**REGIONE LIGURIA**  
**DIPARTIMENTO AMBIENTE E**  
**PROTEZIONE CIVILE**

Prot. n. PG/2021/ 26116

Oggetto: **[ID:5658]** Procedimento di valutazione del  
l'impatto ambientale di cui al l'art. 23 del  
D.Lgs n. 152/2006, relativo al "Progetto di  
realizzazione di una nuova unità a ciclo  
combinato nella Centrale Termoelettrica Vado  
Ligure"  
Proponente: Tirreno Power S.p.A.

*Trasmissione Osservazioni Regione Liguria*

Figura 3.3.5.2 Scarico attuale e di progetto delle acque di raffreddamento

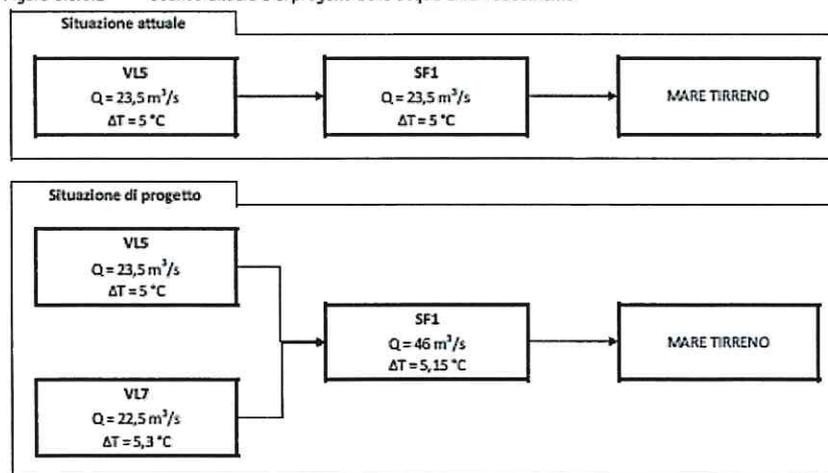
Premesso tutto quanto sopra, alla luce di quanto già emerso nel corso del procedimento di riesame dell'AIA vigente, si pone tuttavia la necessità di chiarimenti in merito alla definizione della tipologia degli scarichi della centrale; in particolare a fronte delle seguenti innovazioni intercorse nel corso del 2019 e del 2020:

- con DGR 507/2019 è stato adottato il nuovo reticolo idrografico regionale;
- l'area della centrale è stata modificata a seguito di cessione a terzi di una parte di essa (come riportato anche nella documentazione di cui al presente progetto);
- a seguito di richiesta espressa da parte del Gestore di revisione del reticolo idrografico approvato con dgr 507/2019 per la parte inerente la centrale, al fine di renderlo conforme con lo stato dei luoghi, anche ai fini della cessione di aree di cui al punto precedente, la Regione Liguria ha proceduto con la revisione del reticolo stesso (nota n. 302017 del 21/10/2019);
- A seguito di tale revisione il tracciato del canale di scarico è venuto a coincidere col reticolo idrografico stesso;

La Regione ha già chiesto, in sede di revisione dell'AIA vigente, che il gestore approfondisca la natura dello scarico e del recapito dello stesso alla luce delle modifiche del reticolo da lui stesso richieste. La stessa necessità di approfondimento si ripropone per il progetto in istruttoria, non emergendo nella documentazione visionata alcun elemento nuovo in merito da parte del proponente.

**Richieste di approfondimento:** *risulta necessario che il gestore approfondisca la natura dello scarico e del recapito dello stesso alla luce delle modifiche del reticolo da lui stesso richieste.*

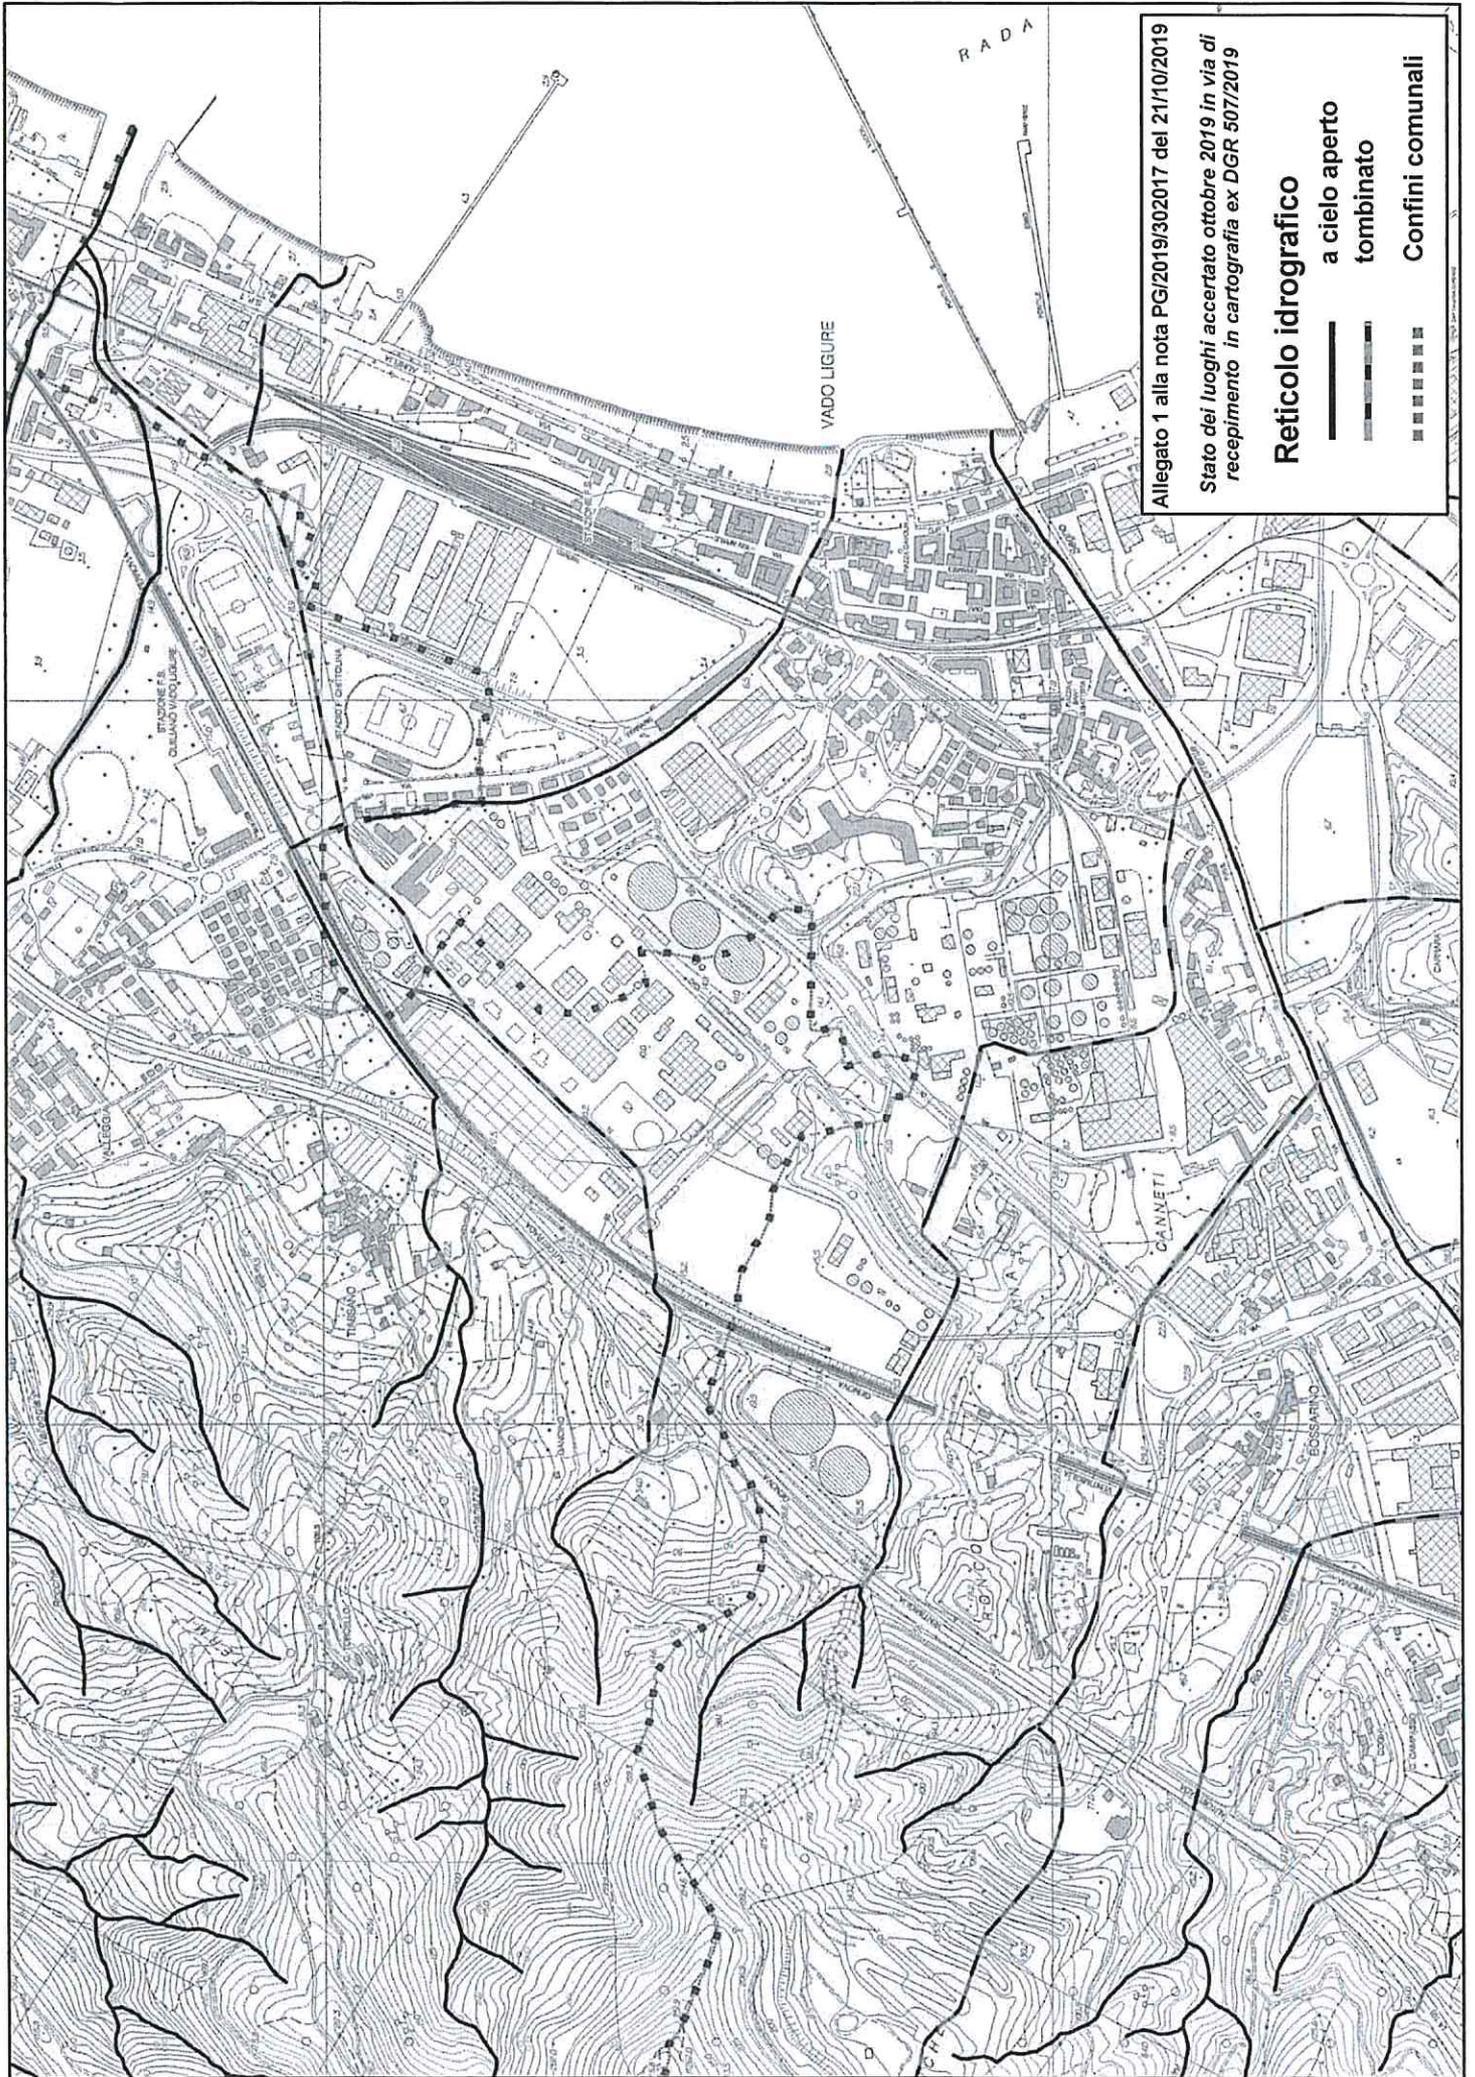
I tracciati corretti dei tre corsi d'acqua interessati (Rio Tana, Rio Tovi e Rio Fontanazza) verranno recepiti nella cartografia del citato Reticolo idrografico regionale in occasione

dell'approvazione dello stesso, come riportato nello stralcio cartografico allegato alla presente (Allegato 1).

Si precisa pertanto che sui tratti di corso d'acqua relitti, che ad oggi non hanno più alcuna funzionalità idraulica alla luce dell'aggiornamento del quadro conoscitivo di cui sopra, ferma restando la demanialità del sedime interessato fino all'eventuale perfezionamento dei necessari atti di sdemanializzazione, non risulta, in particolare, necessario applicare le norme relative al rispetto delle distanze dai corsi d'acqua di polizia idraulica (cfr. Regolamento Regionale n. 3/2011 e normativa Piano di Bacino, art. 8, c.2 e 3, NdA).
